国立研究開発法人日本原子力研究開発機構 核燃料サイクル工学研究所
再処理施設に係る廃止措置計画変更認可申請書

(1) スラッジ貯蔵場の津波対策における止水弁の設置

(2) 焼却施設 空気圧縮機の更新

(3) クリプトン回収技術開発施設 空気圧縮機の制御系の改造

別図-3 焼却施設 空気圧縮機の概要図

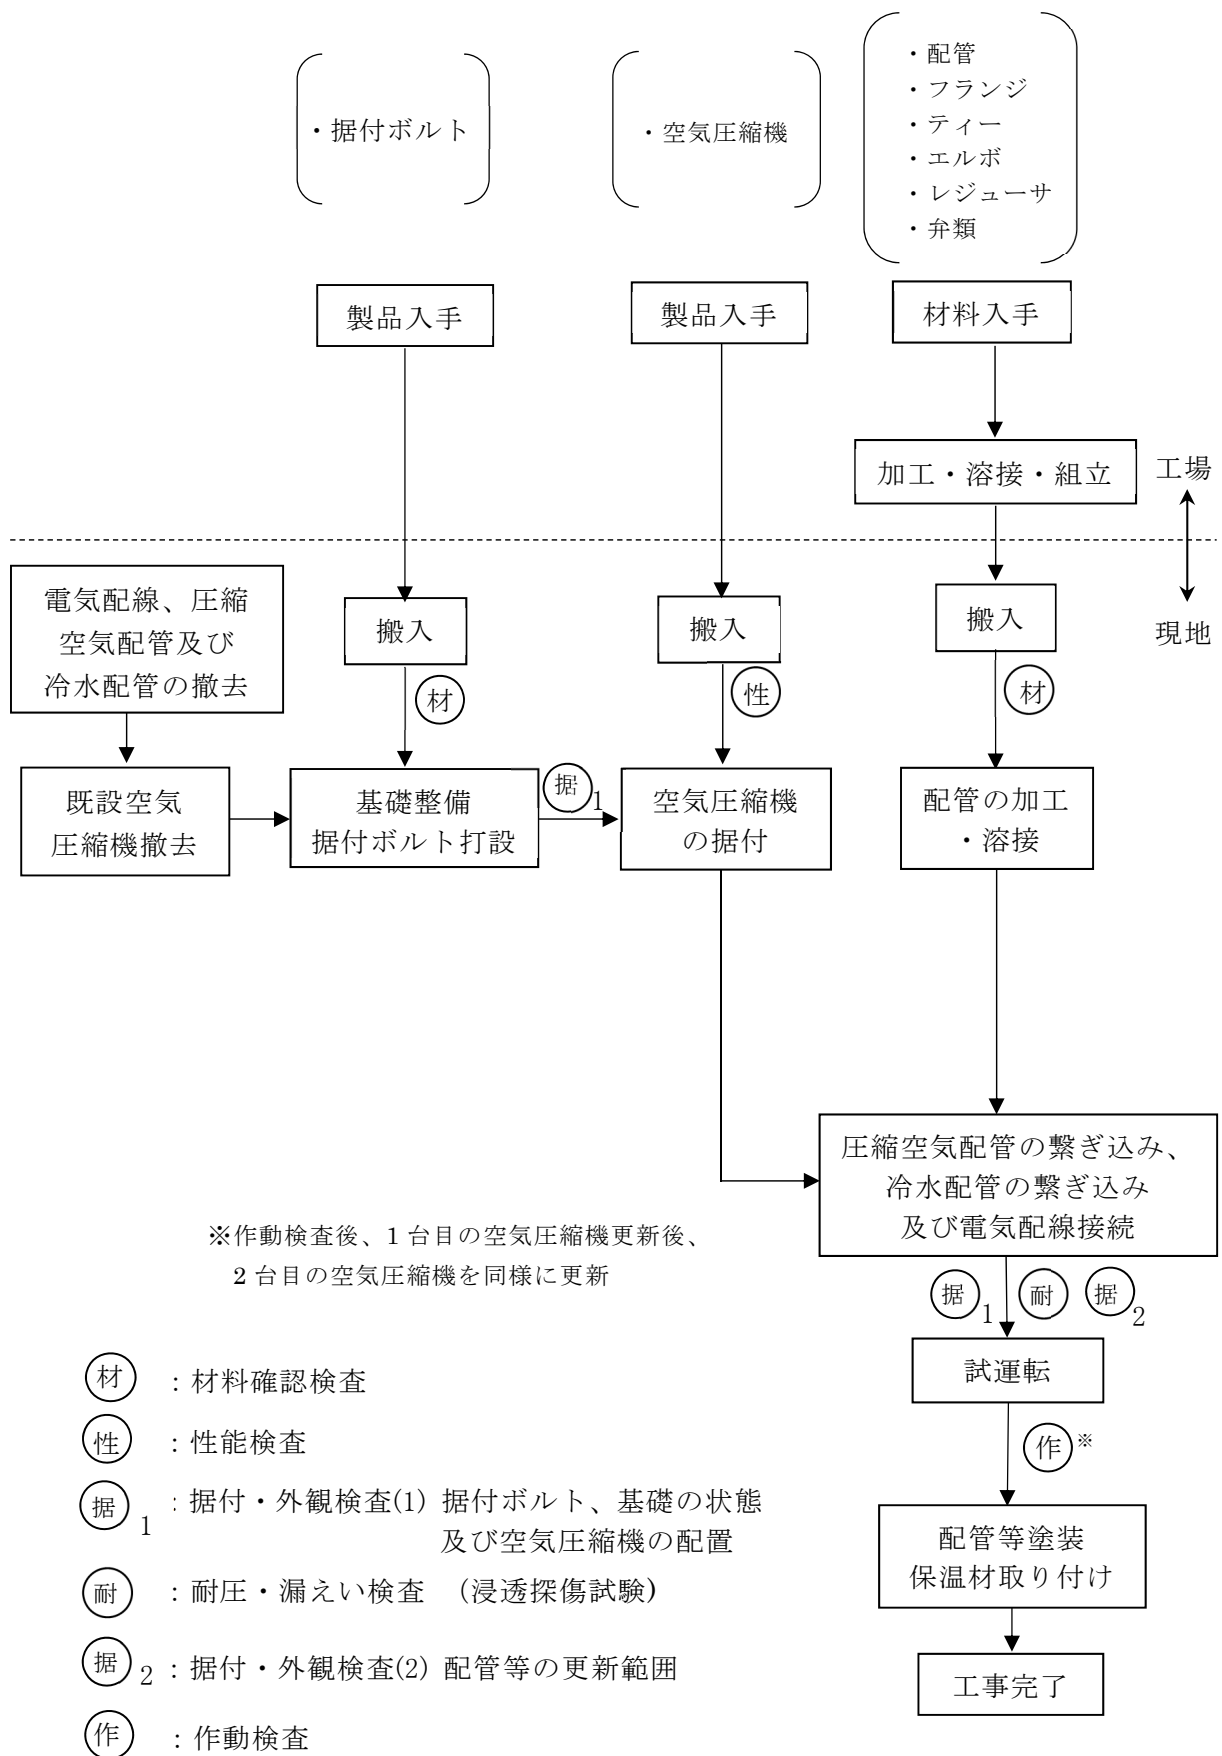
本申請に係る更新に用いる空気圧縮機は、一般市販品（汎用品）とする。更新に用いる空気圧縮機の概要図を別図-3 に示す。

判 定：イ) 空気圧縮機の据付ボルトのサイズ及び本数が別図-3 に示すとおりであり、据付ボルトの間隔が短辺 610 mm以上、長辺 730 mm以上であること。

別図-1 空気圧縮機の制御系の改造 概要図

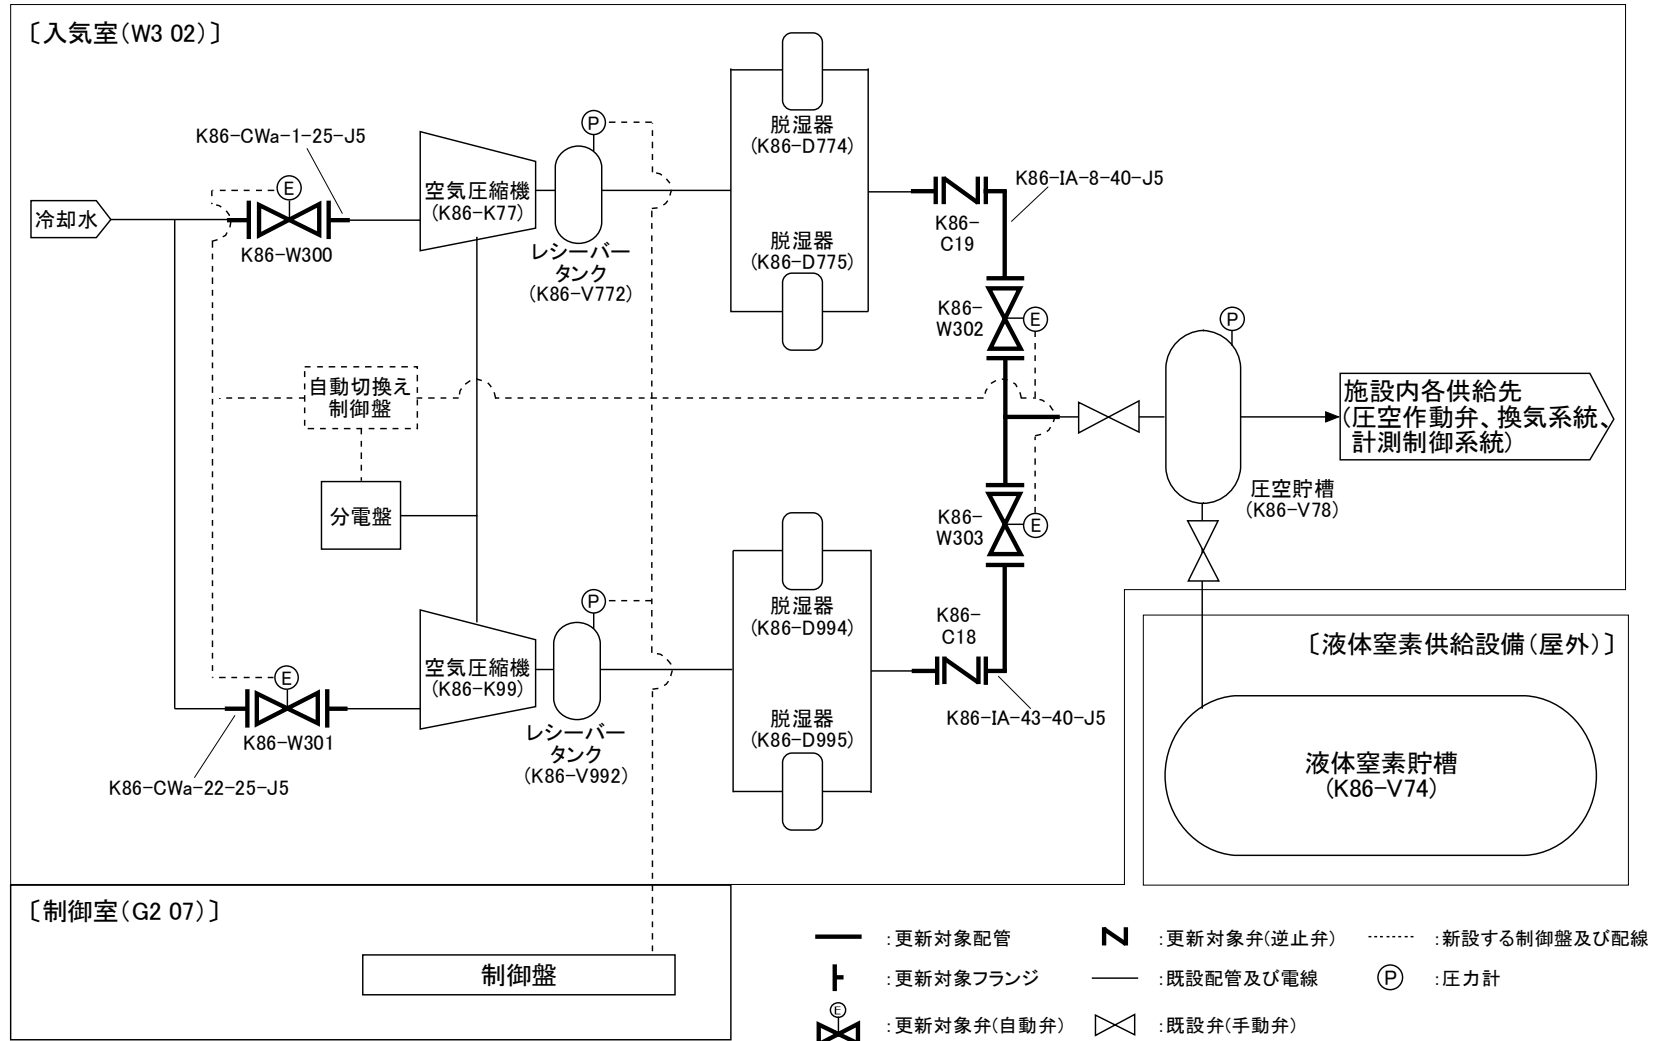
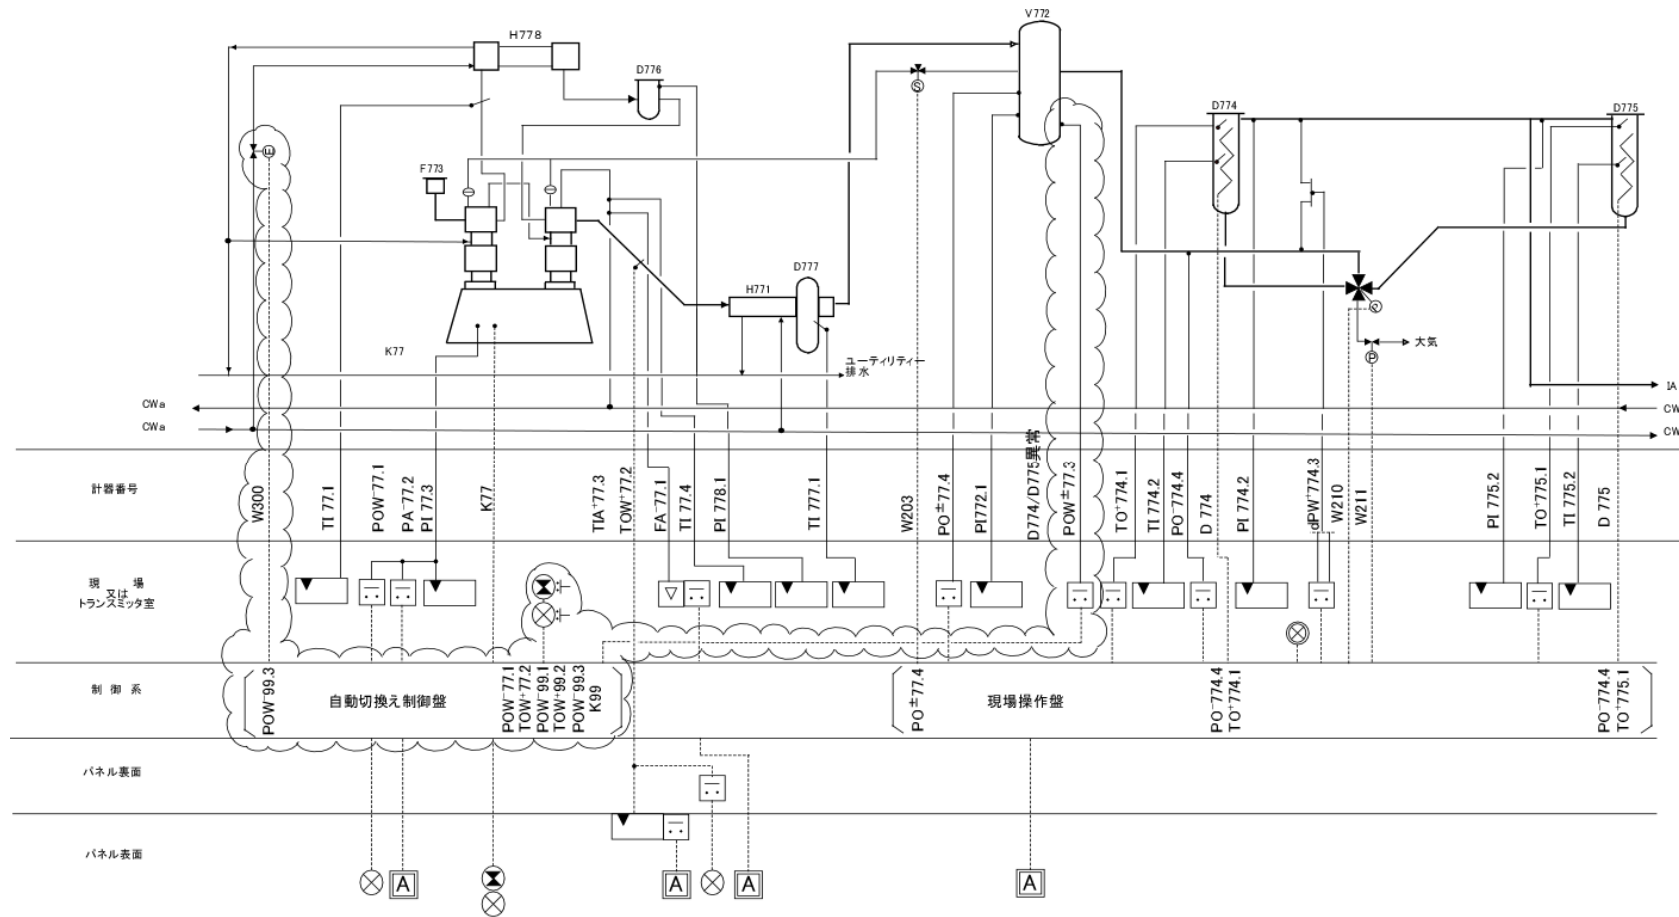
空気圧縮機の制御系を改造するに当たっては、自動切換え制御盤及び信号線の設置、手動弁から自動弁への交換並びに配管類の更新を既設設備に影響がないように行う。空気圧縮機の制御系の改造概要図を別図－1、計装系統図(圧縮空気設備)を別図－2に示す。

本申請では、自動切換え制御盤を設置し、空気圧縮機から圧縮空気を供給する配管類及び空気圧縮機へ冷却水を供給する配管類を更新し、手動弁を自動弁に変更する。

別図-3 自動切換え制御盤の概要図

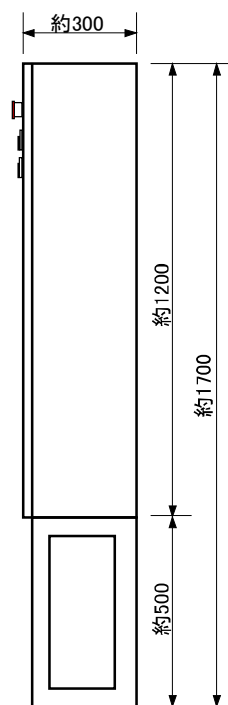
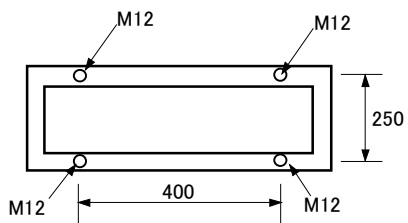
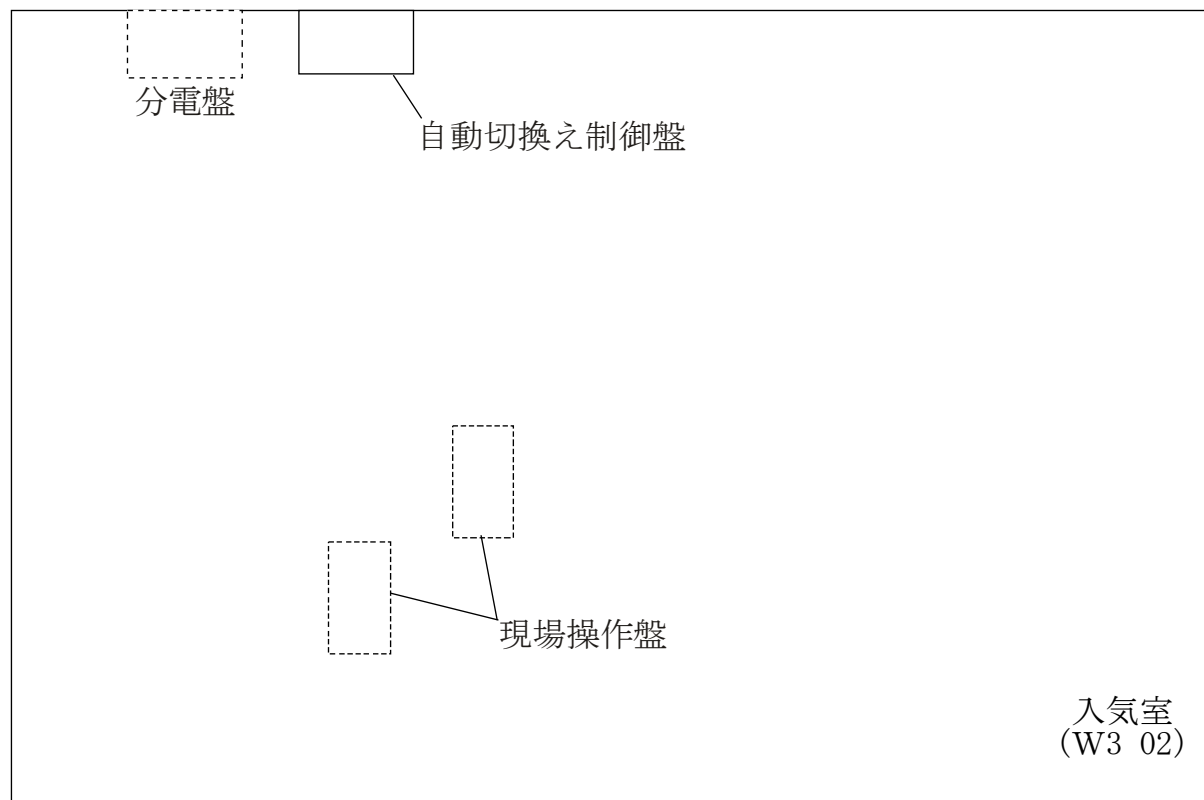
判定：自動切換え制御盤の据付ボルトが所定の仕様 (M12) 及び本数 (4 本) であり、別図－3 に示す間隔以上であること。また、自動切換え制御盤の位置が別図－4 に示す位置に配置され、自動切換え制御盤の外観に有害な傷及び変形がないこと。
